令04原機(サ保)079  
令和4年9月26日

核燃料物質使用施設保安規定の変更認可申請について

国立研究開発法人日本原子力研究開発機構  
核燃料サイクル工学研究所  
核燃料物質使用施設保安規定 新旧対照表

第I-1の3図 品質マネジメントシステム文書体系

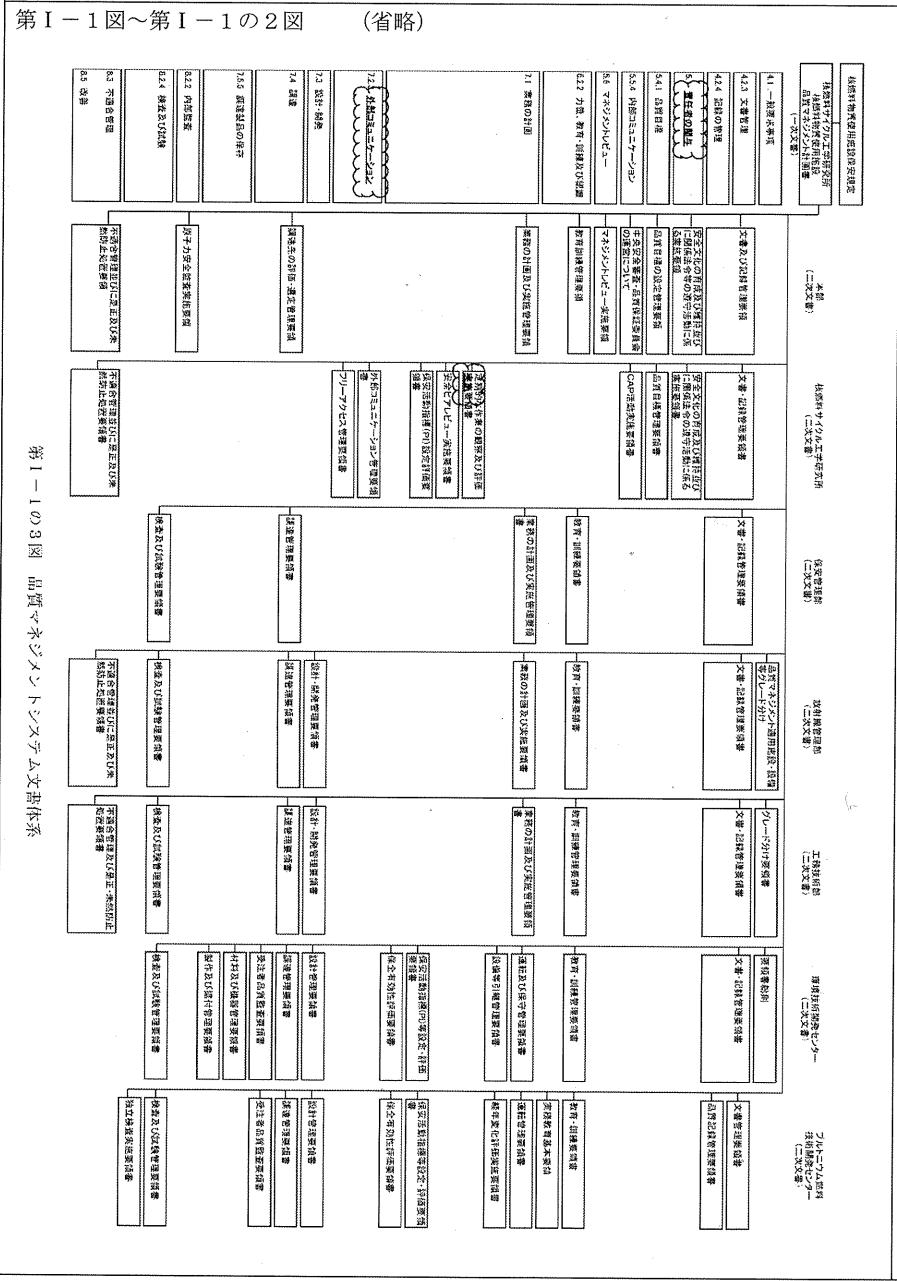
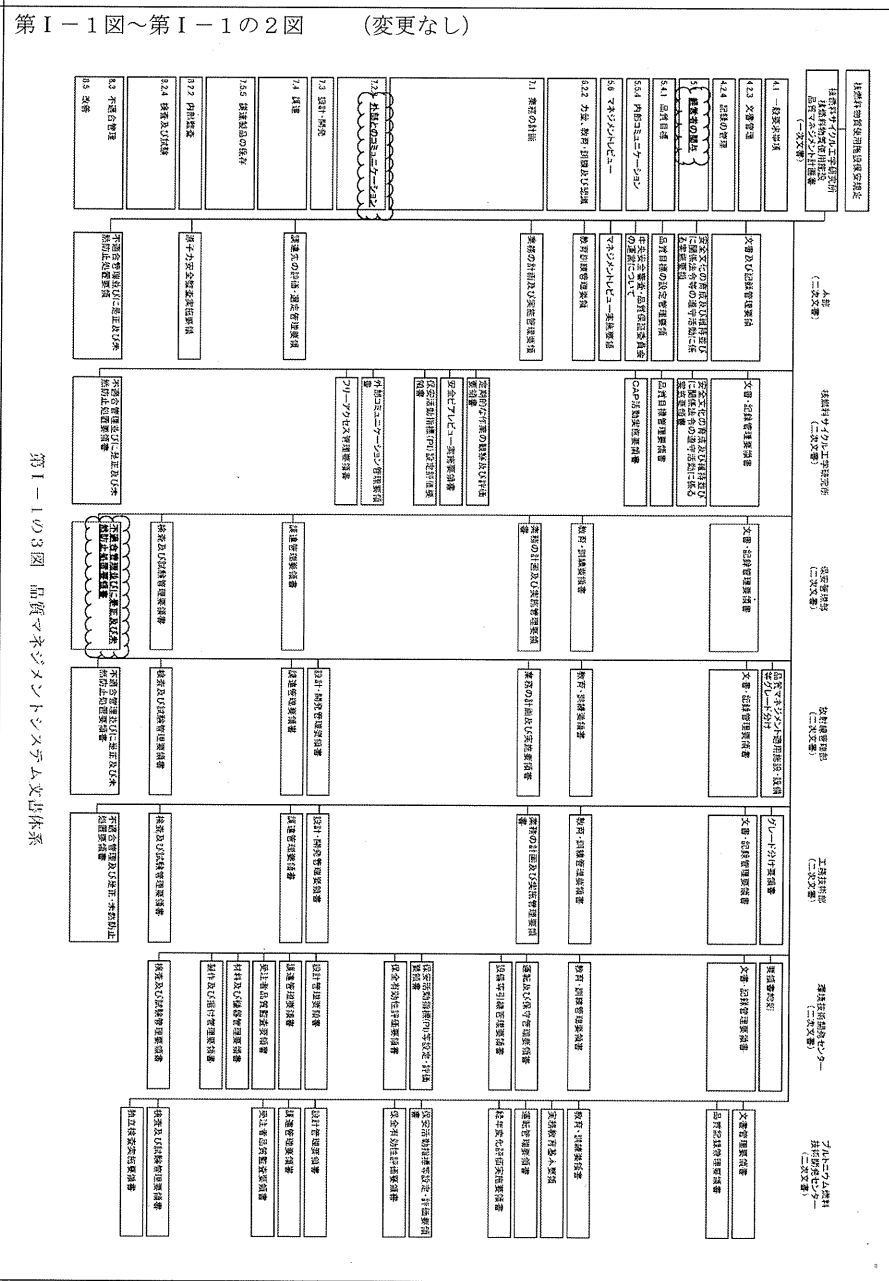
変更前	変更後	変更理由
<p>第I-1図~第I-1の2図 (省略)</p> 	<p>第I-1図~第I-1の2図 (変更なし)</p> 	<ul style="list-style-type: none"> <li>・記載の適正化(第3章第12条(品質マネジメント計画)との記載の整合)</li> <li>・記載の適正化(要領書名の誤記修正)</li> <li>・記載の適正化(要領書名の追加)</li> </ul>
